Mémoire en réponse à l'avis de la MRAe du 11 décembre 2025

Étude d'impact sur l'environnement et la santé humaine

Projet de parc agrivoltaïque de la Ferme Nouvelle

COMMUNE : SAINT-VAURY

Plan mesure 23 - extrait de l'étude d'impact page 343

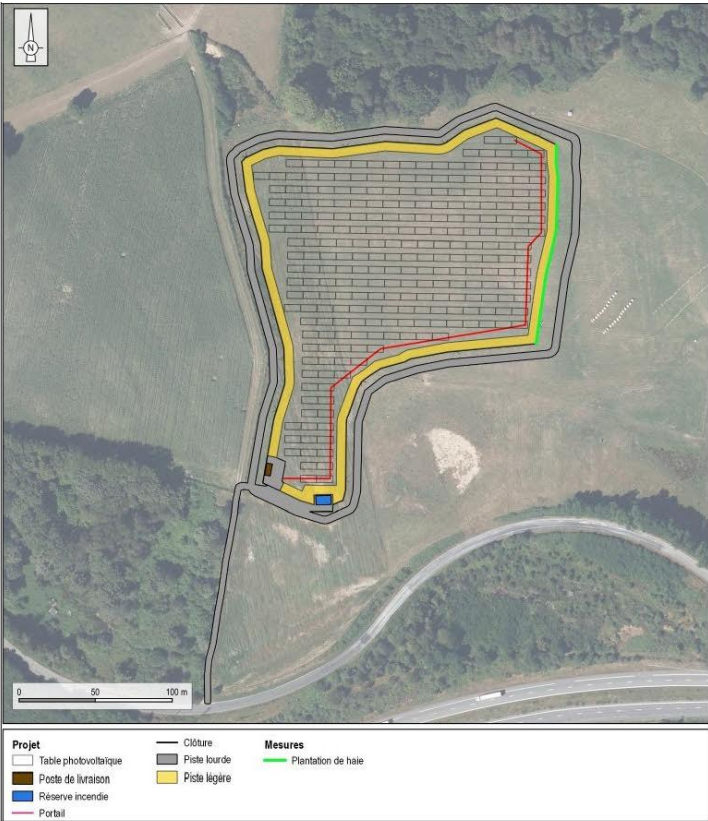
Concernant le **paysage**, le projet prévoit le renforcement de la haie au nord et la création d'un verger (mesure 22), ainsi que la création de haie (mesure 23 intitulée « *Créer une haie arbustive en bordures sud, est et ouest du site* »). Le plan associé à cette mesure ne prévoit pourtant qu'une haie en partie est.

Sur ce point l'analyse de l'état initial de l'environnement a mis en évidence des secteurs de visibilité depuis le sud et l'ouest (voiries notamment). **La MRAe recommande de justifier le choix de ne pas prévoir de haies à l'ouest et au sud.**

Il n'a pas été envisagé de planter des haies à l'ouest et au sud du projet en raison de l'absence d'impacts significatifs en termes d'insertion paysagère et de nuisance optique, compte tenu de la distance des lieux de vie et de circulation les plus proches, ainsi que de la présence d'écrans visuels.

L'impact du projet sur les lieux de vie situés à l'ouest et au sud du parc agrivoltaïque est jugé nul dans l'étude d'impact (cf. partie 7.4 de l'étude d'impact). Concernant le risque de nuisance visuelle (cf. partie 7.2.2 de l'étude d'impact), l'impact est considéré comme très faible pour les routes D63 et N145 localisées au sud. Il est nul pour les habitations situées à l'ouest, en raison de la topographie des environs du site et de la distance importante.

Figure 1 : Répartition des émissions par phase

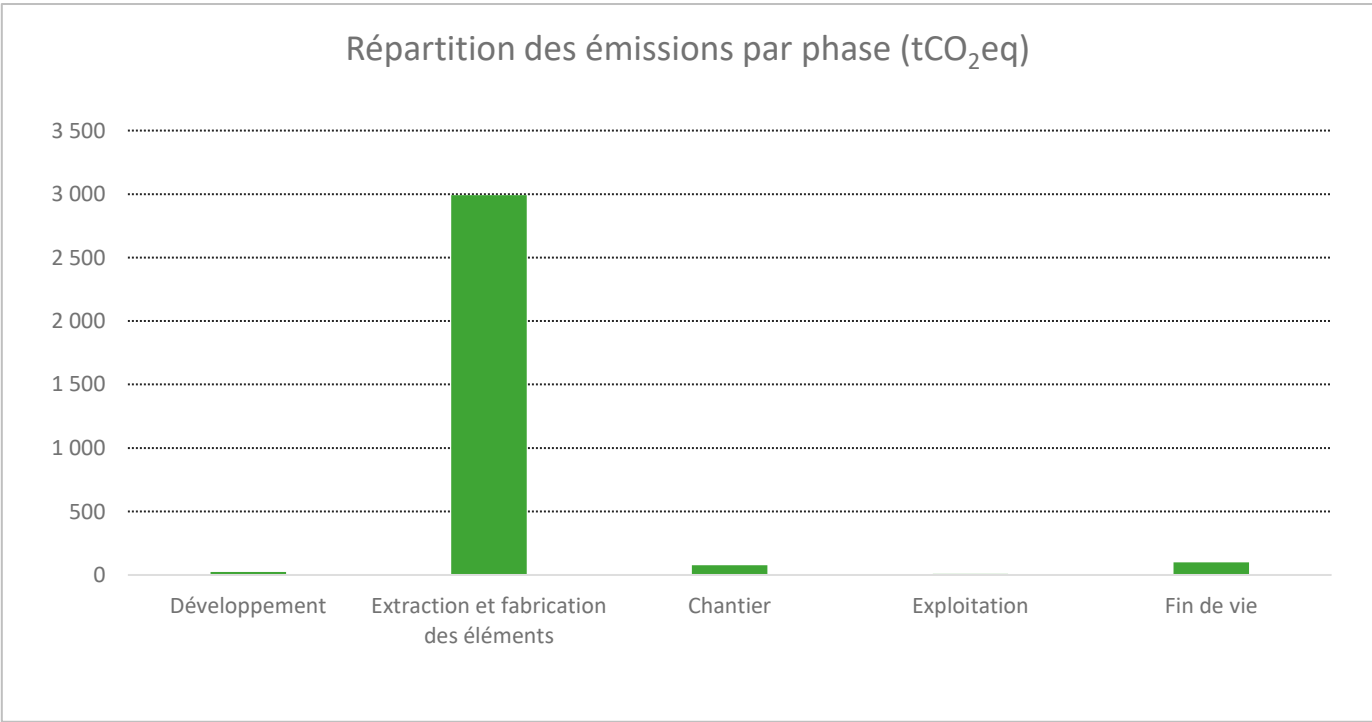
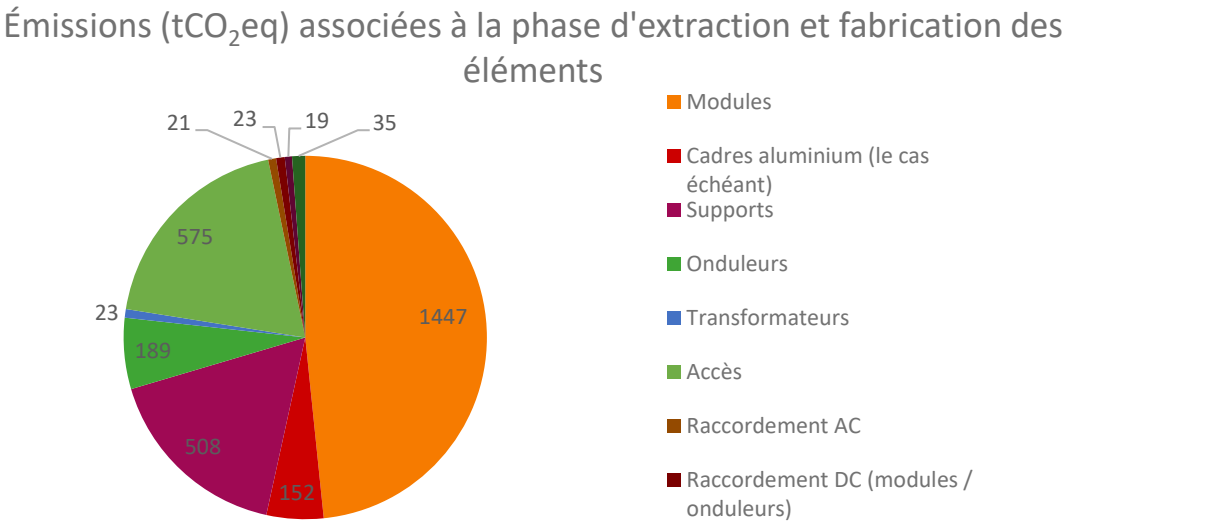
A titre d'information, un guide⁶ de l'Ademe précise les modalités de comptabilisation des bilans de GES d'un projet photovoltaïque au sol. En référence à ce document, **la MRAe recommande au porteur de projet d'identifier tous les postes d'émissions significatifs du projet, de quantifier leurs émissions et de justifier des mesures visant à les limiter.**

À partir des données fournies par le maître d'ouvrage, ENCIS a calculé les émissions de gaz à effet de serre (GES) sur la totalité du cycle de vie du parc (développement, extraction, chantier, exploitation, fin de vie). Certains postes complexes à calculer et négligeables (< 1 %) au regard de l'ensemble des émissions n'ont pas été pris en compte (ex : citernes incendie, éclairage, dispositifs de surveillance, etc.).

La phase d'extraction et de fabrication des composants constitue l'étape la plus émettrice en CO₂ équivalent pour une installation photovoltaïque. Les principales sources d'émissions sont les modules photovoltaïques et leurs cadres en aluminium (50 %), suivis des structures support (16 %). L'incertitude globale sur l'estimation des émissions est de l'ordre de 12 %.

Sur l'ensemble de son cycle de vie, le parc photovoltaïque générera **3 200 tCO₂eq, soit 1 216 kgCO₂eq/kWc installé**. Sa production d'électricité est estimée à 3 113 MWh par an. En tenant compte d'une durée de vie de 30 ans, la production totale atteindrait 93 374 MWh. Cela correspond à un facteur d'émission de 34,3 gCO₂eq/kWh.
